# ÚZEMNÍ PLÁN MĚSTA BRNA

Textová část Odůvodnění

Kapitola 19 Vyhodnocení připomínek

Svazek Pd1 *(s osobními údaji)*

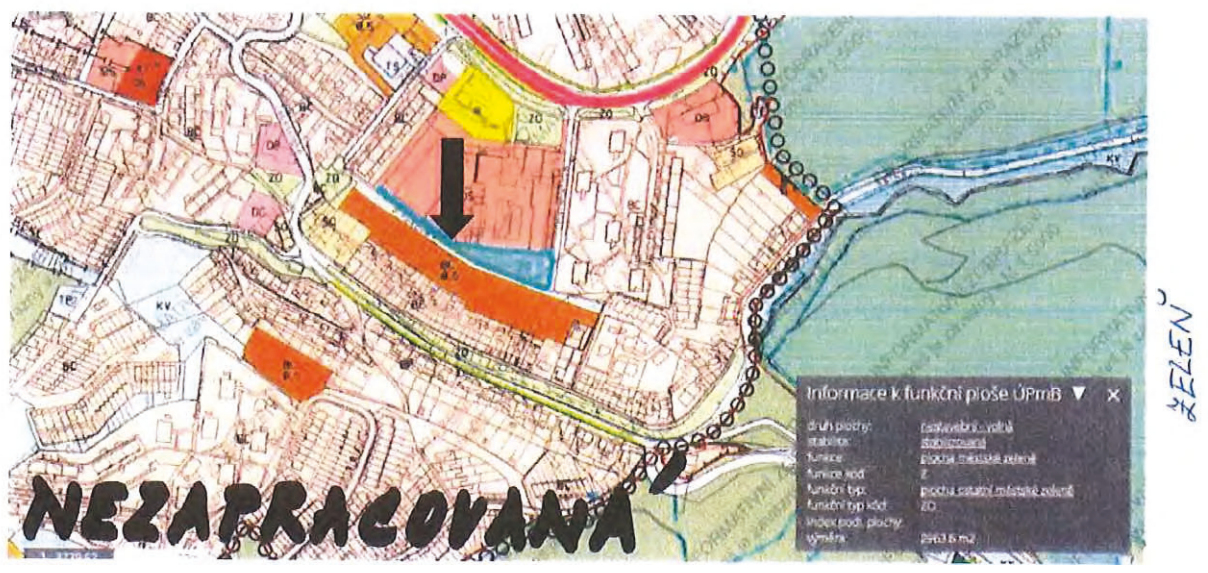
XIV. Zeleň podél ulice Piňosova (v návrhu ÚP jsou dvě plochy označené kódy V/a3, B/v5)

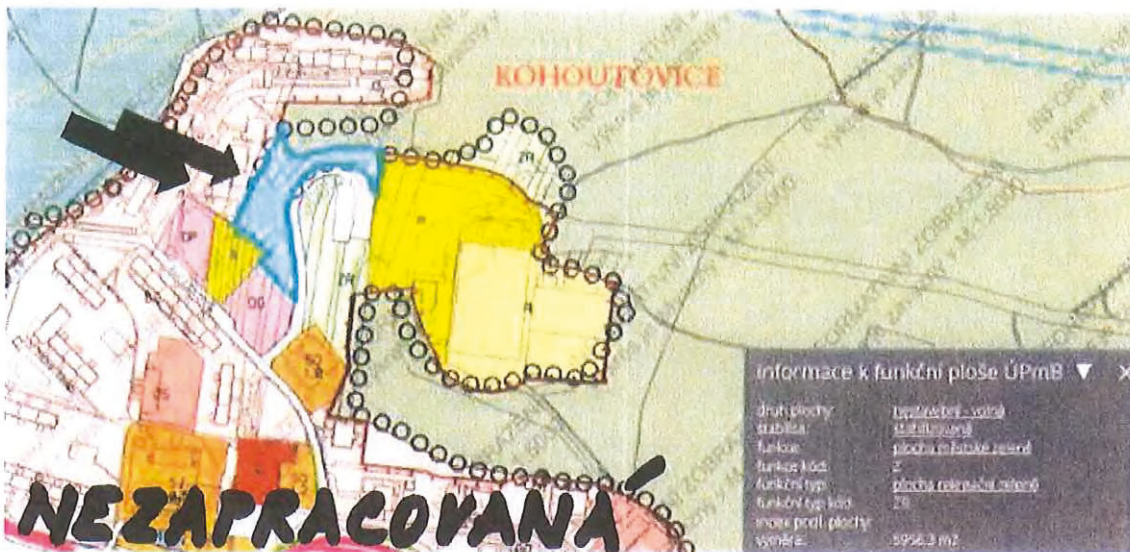
XV. Zeleň mezi zástavbou ulice Voříškova a příjezdovou cestou k Tatraru (v návrhu ÚP plocha označena kódem B/v5)

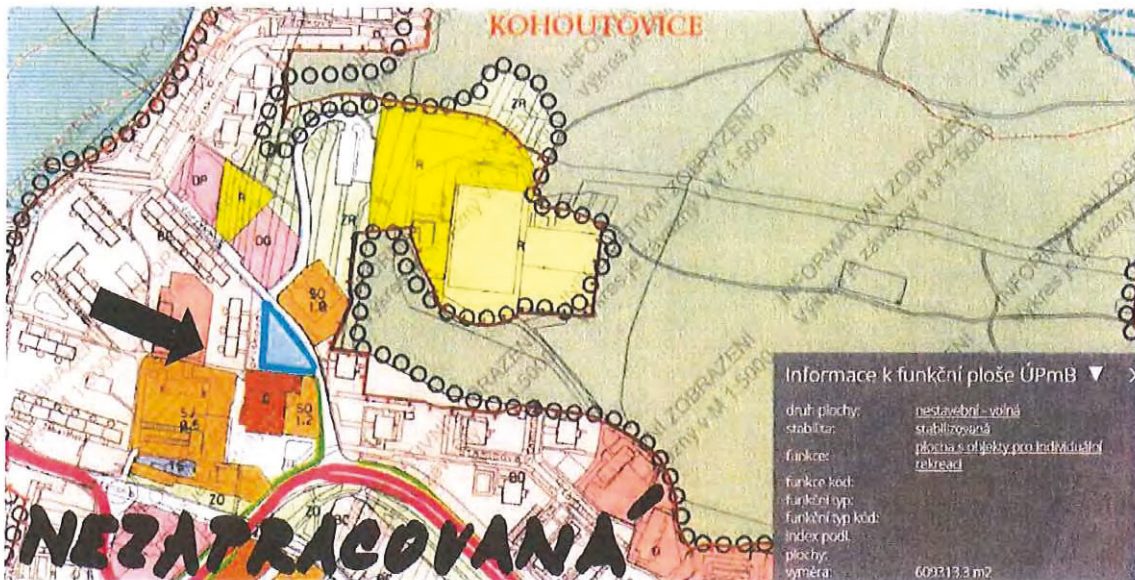
XVI. Zeleň mezi parkovištěm za poliklinikou, komunikací Voříškova a bytovými domy Voříškova 1,3,5 (v návrhu ÚP plocha označena kódem B/v5)

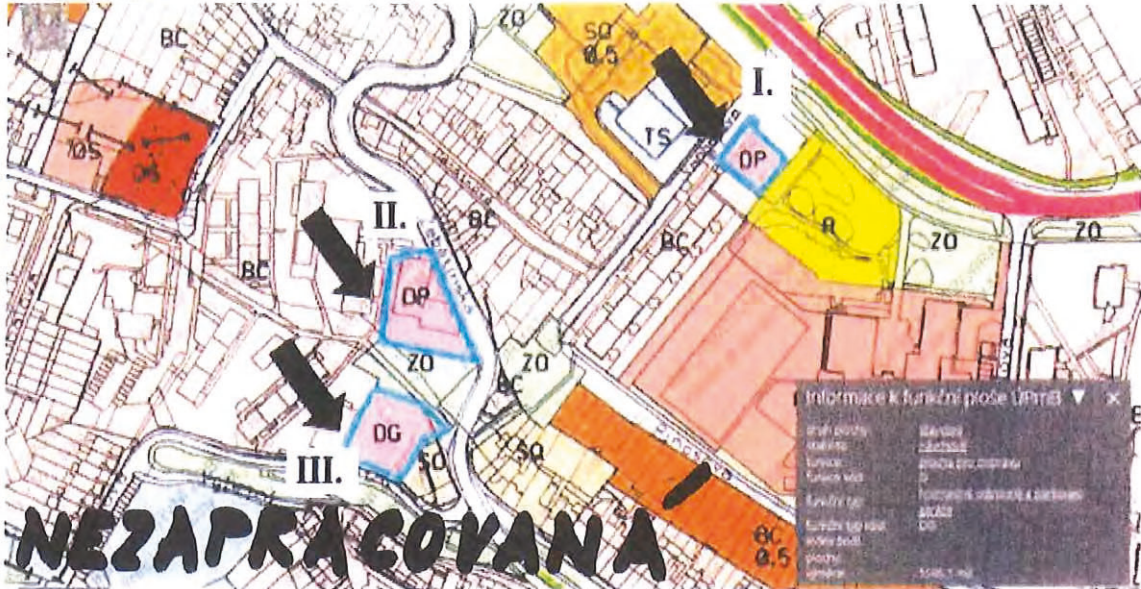
- I. Parkoviště při ulici Vaňhalova (v návrhu ÚP plocha označena kódem B/v5, v současném ÚP vymezena jako plocha DP)
- II. Parkoviště při ulici Žebětínská (v návrhu ÚP plocha označena kódem B/v5, v současném ÚP vymezena jako plocha DP)
- III. Zelená plocha při ulici Výletní za objektem ubytovny Podlesí (v návrhu ÚP plocha označena kódem B/v5, v současném ÚP vymezena jako plocha DG)

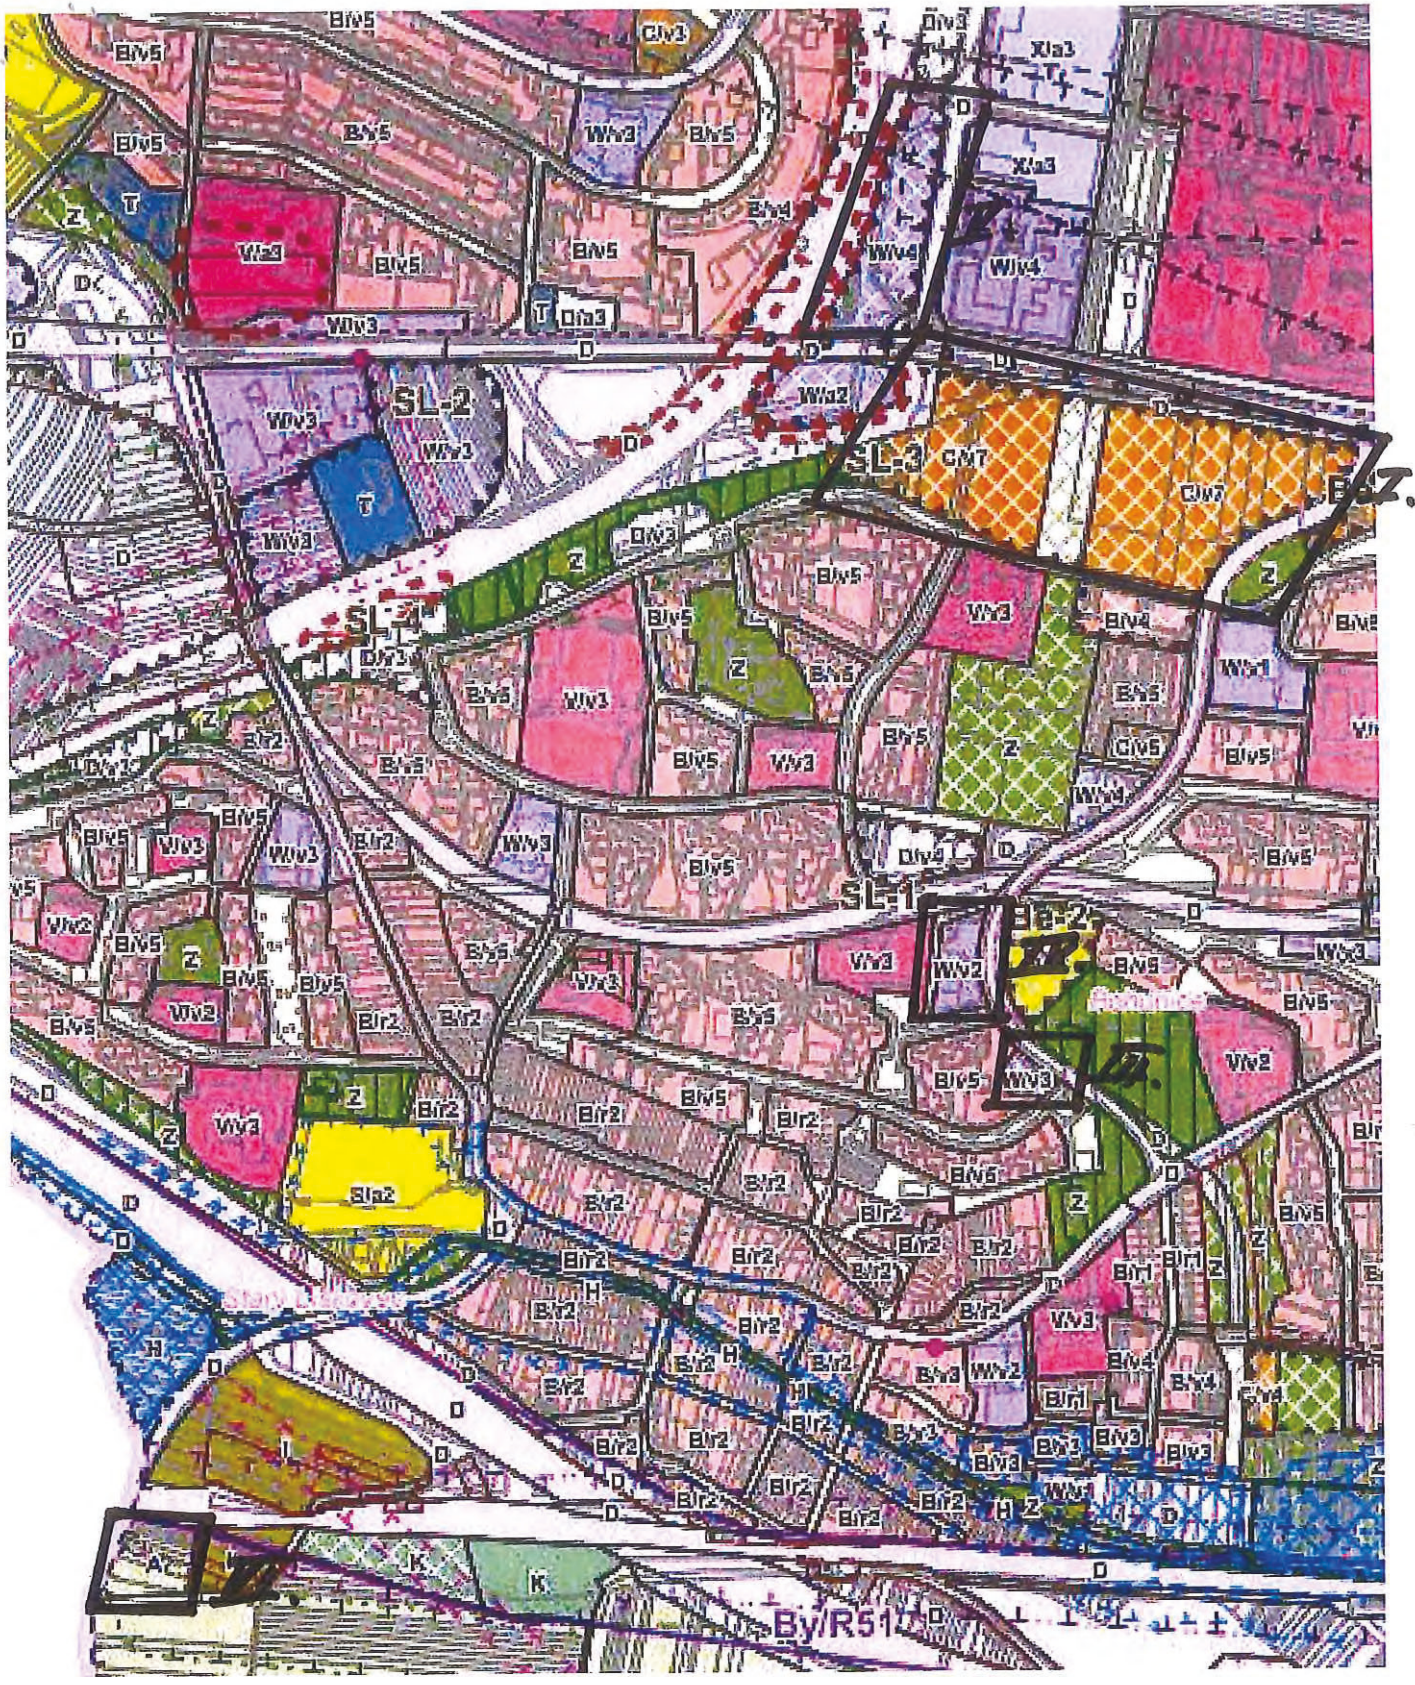
s II. upraveným Návrhem územního plánu města Brna, tj. ve vymezení plochy změn se způsobem využití komerční vybavenost W/v4 (struktura zástavby volná, výška úrovně zástavby 4: 9-22 m) (územní specifikace viz příloha) a požaduje revizi návrhu grafické části Hlavního výkresu 2.1 nového Územního plánu města Brna spočívající ve vymezení části této plochy na plochu změn, pl. dopravní infrastruktury D.
